ADVERTENCIA 299/DAG R1

Posible presencia de fisuras en el Tren de Aterrizaje de Nariz (TAN), P/N 92-8-100-000 y 92-8-150-000.

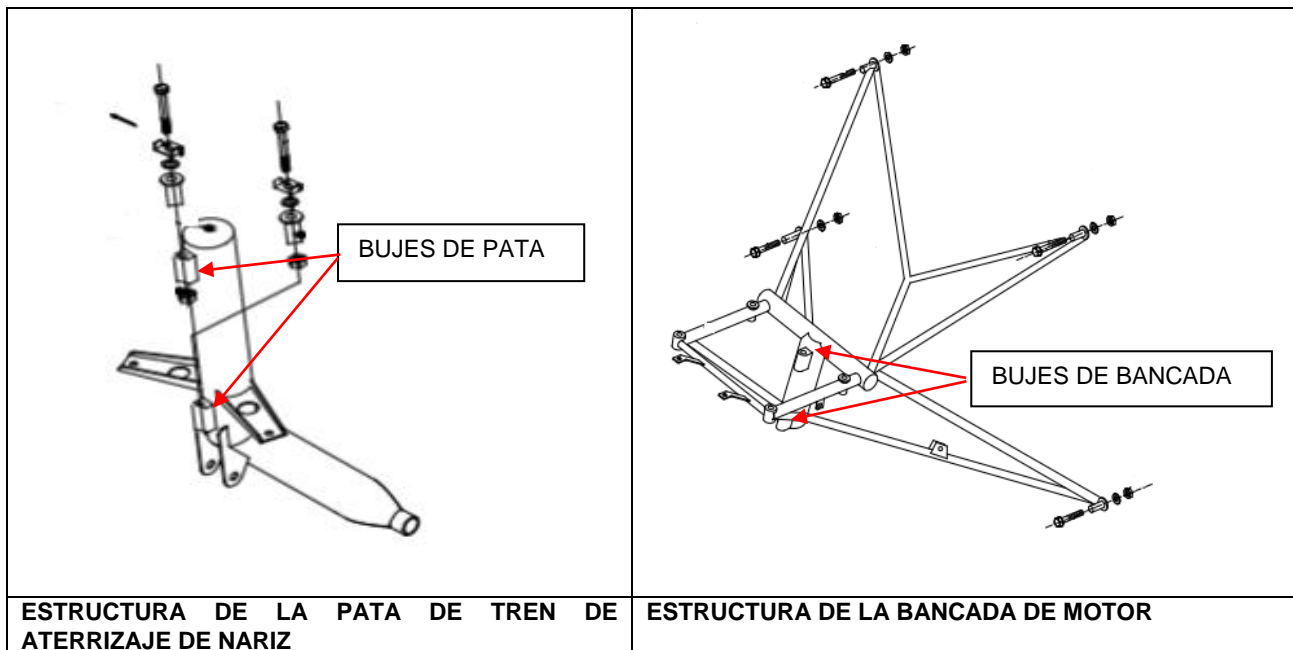
Se han recibido cuatro Informes de Dificultades en Servicio, en los cuales se informa la presencia de fisuras en los cordones de soldadura que unen los BUJES sobre los cuales gira el TAN.

Un solo informe estuvo acompañado de fotografías, algunas de las cuales se adjuntan a continuación.

De los cuatro informes, cuatro indican que se detectó fisura en uno de los bujes de pata, y el cuarto, en uno de los bujes de bancada.

- b- A los TAR, en cada Inspección Anual, inspeccionar los TAN y las BANCADAS, mediante un END por la técnica de Partículas Magnetizables, en busca de fisuras en:

- 1- Los cordones de soldadura de fijación de los Bujes de Patas al TAN.
 - 2- Los cordones de soldadura de fijación de los Bujes de Bancada a la BANCADA DE MOTOR.

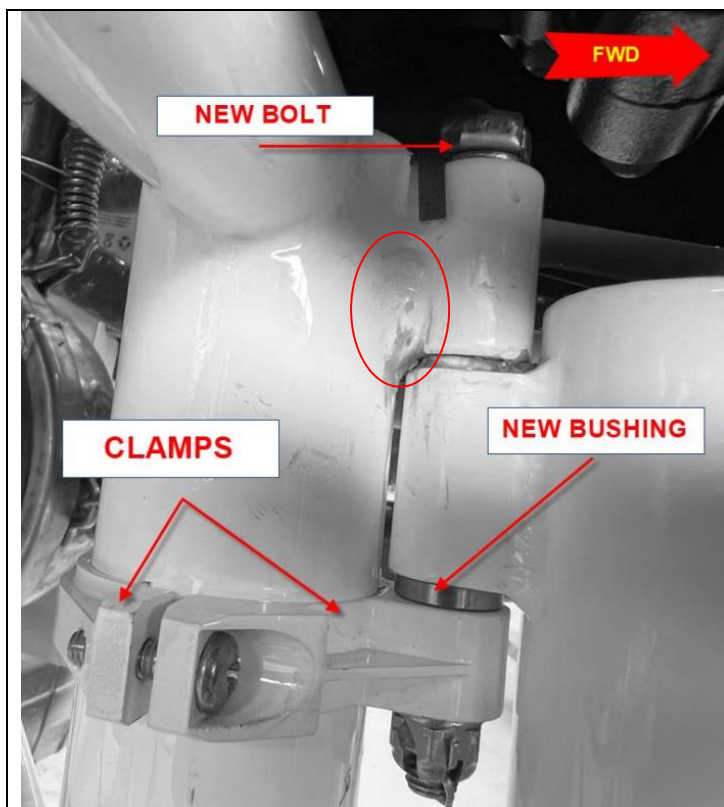
Asimismo, TECNAM el 07/10/24, emitió el SB N° SB 803 – CS – Ed. 1 Rev. 0, aplicable solo al modelo P-Mentor, por medio del cual se pone en conocimiento la MEJORA del TAN mediante la instalación de un Nose Landing Gear Clamp, pero omitiendo indicar cuales son las causas que lo llevaron al diseño de esta mejora.

La mejora consiste en la instalación de una abrazadera colocada en el parante de la BANCADA DE MOTOR, debajo del buje superior, con lo que se refuerza el punto superior de pivot del TAN.

Si se mira con detalle la fotografía del mencionado SB, de la cual se agrega una copia a la izquierda de este párrafo, se puede observar un cordón de soldadura superpuesto, de mayor anchura que lo normal, lo que demuestra que la unión del buje superior al parante de la Bancada de Motor, fue reparado.

De aquí se podría concluir que la razón de la mejora del punto de pivot del TAN, fue la aparición de fisuras en los cordones de fijación de los bujes
